Der ADFC begrüßt die Planungen zur Umgestaltung des Böhme-Familienparks. Insbesondere die Verbesserung der zum Teil sehr schlechten Radwege ist aus unserer Sicht bedeutsam. Die Radwege im Böhme-Park sind wichtiger Bestandteil des Alltagswegenetzes in Soltau und daher von hoher Bedeutung für den Radverkehr. Die Neugestaltung der Wege bietet nicht nur die Möglichkeit die Wege zu den Schulen zu verbessern, sondern auch eine sichere, komfortable und zügige West-Ost-Radwegeverbindung auszubauen.

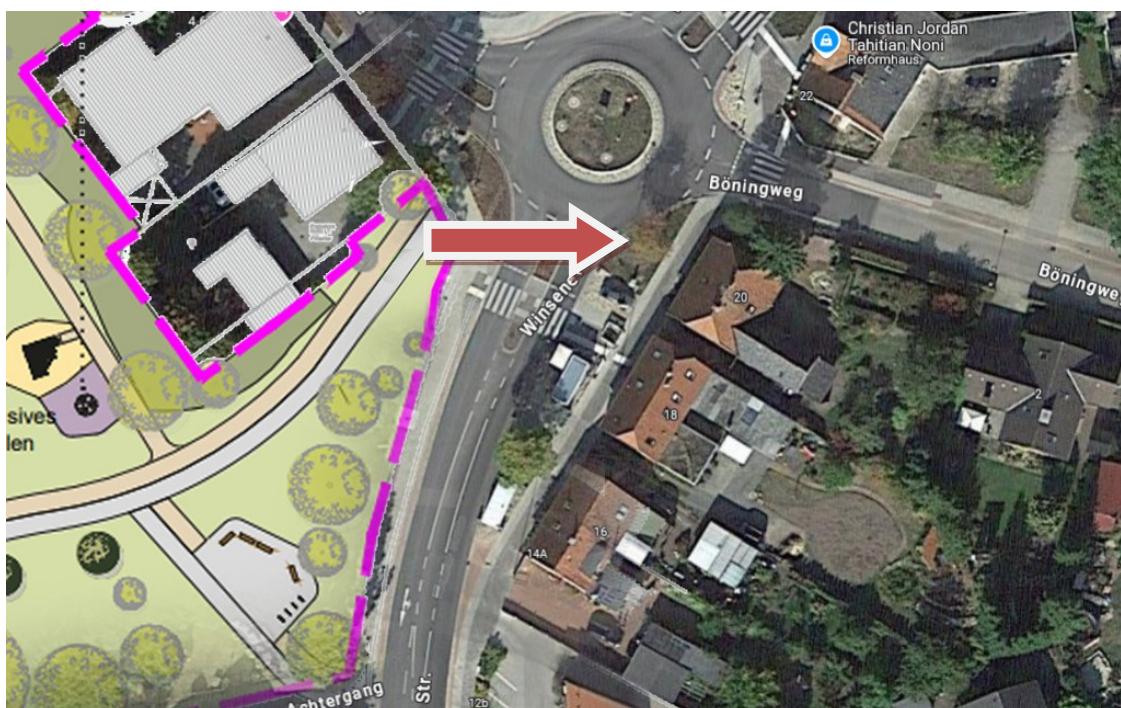
Die Planung sieht für die Hauptwege eine hinreichende Breite sowie eine Asphaltdecke vor, welche eine glatte Oberfläche gewährleistet und eine zügige und sichere Fortbewegung ermöglicht.

Der ADFC spricht sich klar für die getrennte Führung von Fußgänger- und Radverkehr aus. Von der Fußgängerzone ist das Konfliktpotential einer gemeinsamen Führung bekannt.

Beim Anschluss an den Kreisverkehrsplatz Winsener Straße wird derzeit nur die Richtung zu den Schulen berücksichtigt. Der Anschluss zum Böningweg ist für den geplanten Radwegenetzausbau mit der Querung der Bahnstrecke von besonderer Bedeutung. Diese Verbindung ist in allen drei Varianten nicht vorgesehen und muss ergänzt werden.

An Kreuzungspunkten der Hauptwege mit anderen Wegen im Park oder mit Straßen, wie beispielsweise der Bornemannstraße, ist die Anlage einer trichterförmigen Erweiterung notwendig. Die Gestaltung hat entsprechend zu erfolgen, da Radfahrer keine abrupten, rechtwinkligen Wendungen vollziehen, sondern einen angemessenen Kurvenradius für ein sicheres Ein- und Abbiegemanöver benötigen.

*Gestaltung der Knotenbereiche: Diese sind mit einem ausreichend breiten Einmündungstrichter zu versehen.*
